**AVIS RELATIF À LA PROTECTION
CONTRE LES EVENTUELS EFFETS NOCIFS ET NUISANCES
PROVOQUÉS PAR LES RAYONNEMENTS NON IONISANTS
GÉNÉRÉS PAR DES ANTENNES ÉMETTRICES STATIONNAIRES**

Commune : SAMBREVILLE - Exploitant : PROXIMUS

Référence exploitant : 71SAM_01

Rapport n° 657 / 2025

Figure 1 : Vue en plan des lieux de séjour et des points de contrôle

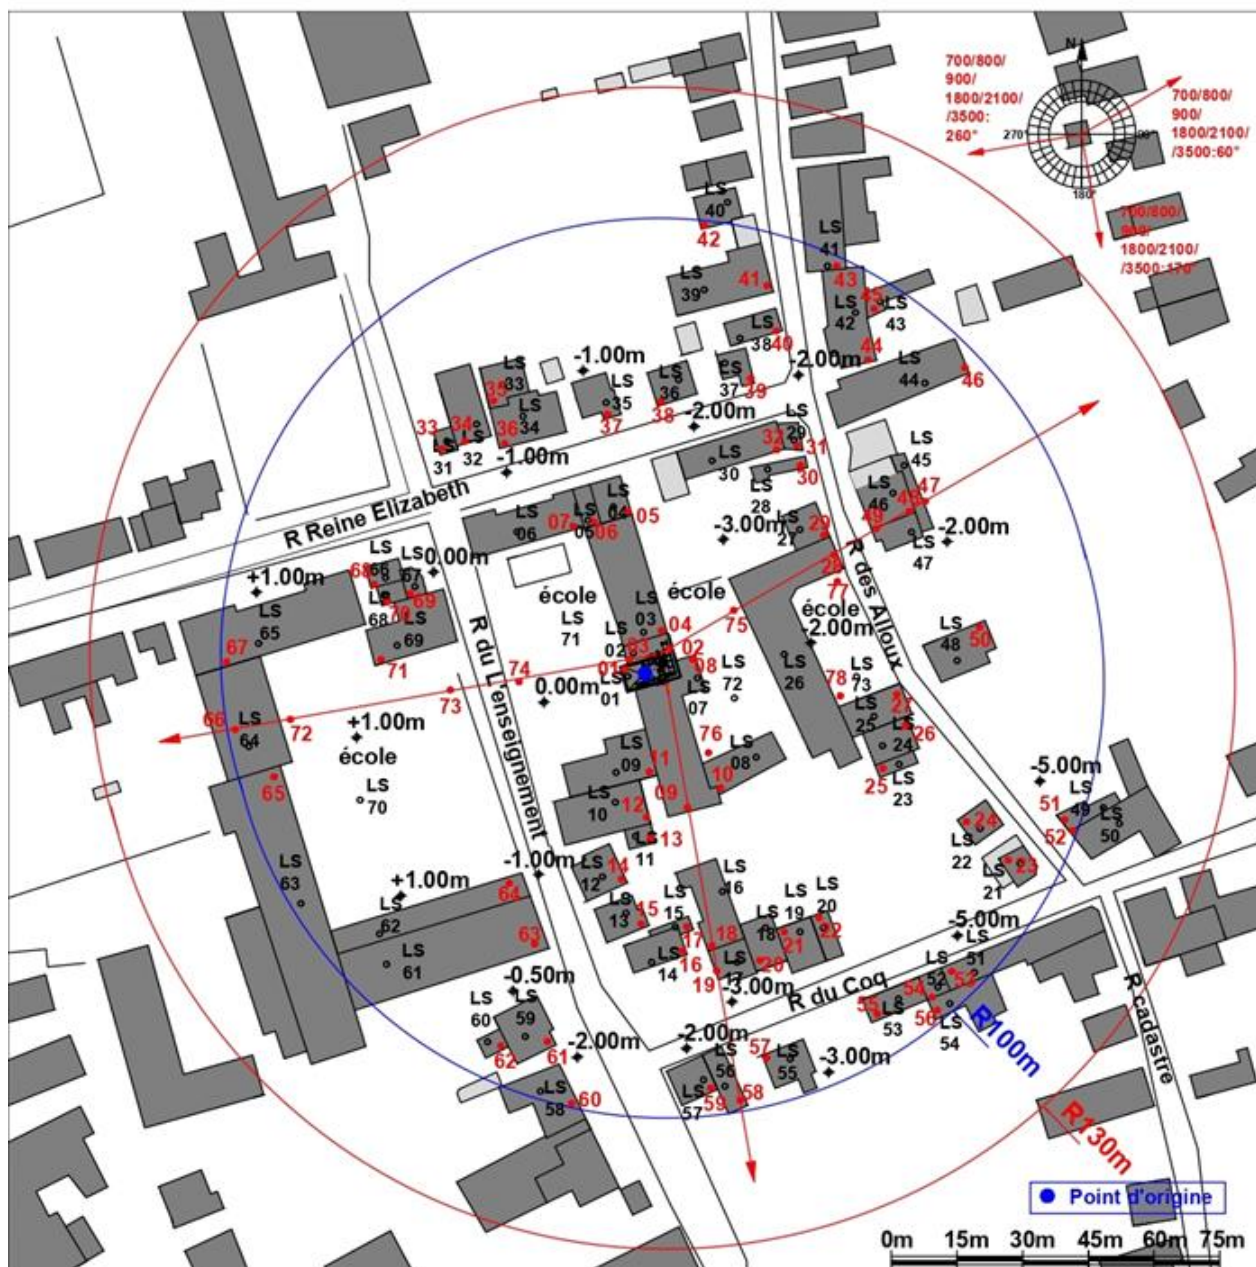
- le numéro du point de contrôle repris sur un des plans de la figure 1;
- le numéro du LS dans lequel se trouve le point de contrôle de la 1^{ère} colonne ;
- l'atténuation d'obstacle prise en compte pour le calcul de l'indice d'exposition dans le LS ;
- le résultat du calcul de l'indice d'exposition.

N° point de contrôle	LS	Atténuation (dB)	Indice d'exposition relatif à la limite par installation IE_i
65	LS63	3,0	0,332
67	LS65	3,0	0,315
57	LS55	3,0	0,301
72	LS70	0,0	0,282
61	LS59	3,0	0,269
66	LS64	3,0	0,234
58	LS56	3,0	0,233
59	LS57	3,0	0,223
60	LS58	3,0	0,206
46	LS44	3,0	0,190
54	LS52	3,0	0,134
49	LS47	3,0	0,118
48	LS46	3,0	0,117
50	LS48	3,0	0,115
43	LS41	3,0	0,110
62	LS60	3,0	0,103
9	LS07	3,0	0,089
44	LS42	3,0	0,078
19	LS17	3,0	0,070
41	LS39	3,0	0,064
45	LS43	3,0	0,061
55	LS53	3,0	0,061
53	LS51	3,0	0,060
52	LS50	3,0	0,060
73	LS70	0,0	0,059
21	LS19	3,0	0,059
42	LS40	3,0	0,057
74	LS71	0,0	0,052
77	LS73	0,0	0,052
63	LS61	3,0	0,048
12	LS10	3,0	0,046
75	LS72	0,0	0,043
40	LS38	3,0	0,039
56	LS54	3,0	0,038
16	LS14	3,0	0,038

En ce qui concerne les antennes de l'installation mentionnées dans le tableau 1, la distance maximale à laquelle la limite pourrait être atteinte, à l'extérieur, est égale à 88,5 m. S'il n'y a pas de LS à une distance inférieure, les antennes respectent forcément la limite d'immission.

Dans le cas des LS situés à l'intérieur des bâtiments, une atténuation d'obstacle est prise en compte et il en résulte que la distance maximale à laquelle la limite pourrait être atteinte se réduit à 64,4 m.

Les résultats de l'évaluation décrite au paragraphe 4 indiquent que les antennes émettrices stationnaires de l'installation faisant l'objet du présent avis ne produisent pas, dans un lieu de séjour, un rayonnement électromagnétique maximum supérieur aux limites fixées à l'article 4 du décret.

En conclusion, les antennes émettrices stationnaires faisant partie de l'installation référencée dans le paragraphe 2 et dont les caractéristiques techniques sont résumées dans le tableau 1 **respectent les limites d'immission** fixées à l'article 4 du décret du 8 décembre 2022 (M.B. du 16.12.2022) modifiant le décret du 3 avril 2009 relatif à la protection contre les éventuels effets nocifs et nuisances provoqués par les rayonnements non ionisants générés par des antennes émettrices stationnaires.
